**CENTRALE PHOTOVOLTAÏQUE
DE LA GRANDE PATURE**

Demande de Permis de Construire

C-CPGP-EP : Avis des services de l'État

**Avis sur le projet d'installation d'une centrale photovoltaïque
au sol et sur plan d'eau**

Figure 3: Projet An Avel Braz

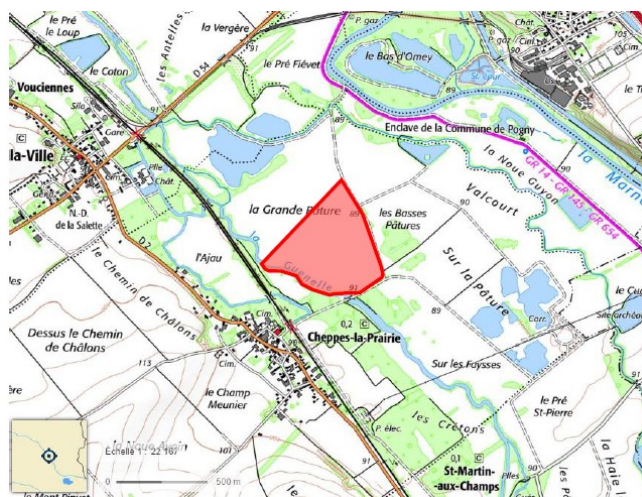
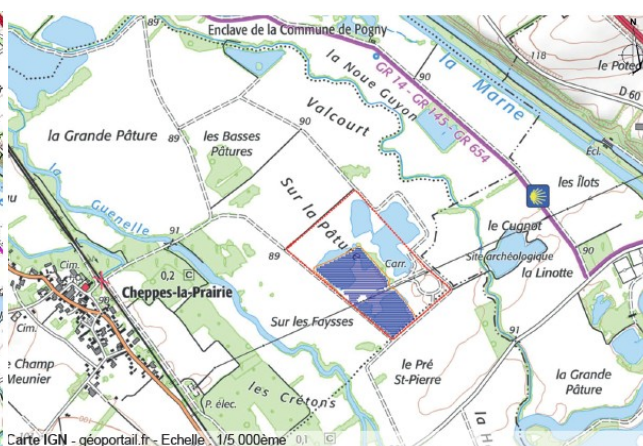
Le projet est situé à environ 600 mètres au nord-est d'un autre projet de centrale photovoltaïque au sol en cours d'instruction (cf. figures 3 et 4 du présent avis) porté par le Maître d'Ouvrage URBASOLAR. Ce dernier est constitué de 1 060 tables photovoltaïques, de 2 postes de transformation et de 1 poste de livraison sur une surface totale de 9,02 ha (surface clôturée). Le projet URBASOLAR, d'une puissance de 9,54 MWc a fait l'objet d'un avis de l'Ae n°2022APGE102 du 16 septembre 2022⁹. Cet avis de l'Ae mentionnait déjà la présence de l'oiseau Râle des genêts (cf. chapitre 2.2. du présent avis) ainsi que diverses recommandations relatives à la réduction des impacts sur les habitats de cet oiseau.

Ce manque est également flagrant dans l'analyse des effets cumulés, alors qu'un autre projet photovoltaïque voisin (cf. figures 3 et 4 du présent avis) viendra lui aussi occuper des habitats favorables au Rôle des genêts, avec mise en place de mesures de compensation favorables à l'espèce à proximité du projet. La conclusion selon laquelle l'implantation d'une nouvelle centrale n'engendrera pas d'effets cumulés significatifs, en termes d'effarouchement ou perte d'habitat d'intérêt écologique, apparaît très insuffisamment démontrée.

L'Ae recommande au pétitionnaire de préciser les impacts du tracé du raccordement au réseau public de ces 2 projets, y compris, s'il y a lieu, sur une section de tracé commune aux 2 projets.

Figure 8: Coupe sud-ouest / nord - est du site et de son environnement

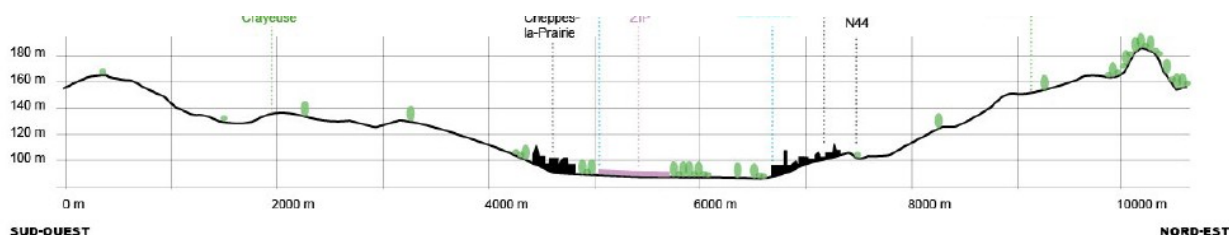
Cependant, l'Ae rappelle que le projet de AN AVEL BRAZ, de 7,13 ha, se trouve à environ 600 m du projet URBASOLAR de 9,02 ha en cours d'instruction. Le dossier aurait dû comporter une analyse de l'impact paysager cumulé des 2 projets, d'une surface totale de 16,15 ha.

Notamment il serait intéressant d'avoir dans le dossier une coupe du terrain nord – ouest / sud – est, du type de celle de la figure 8 du présent avis, passant par les 2 centrales photovoltaïques.

L'Ae recommande au pétitionnaire de compléter le dossier par une analyse de l'impact paysager cumulé des 2 projets de centrales photovoltaïques de AN AVEL BRAZ et de URBASOLAR, distants d'environ 600 m.
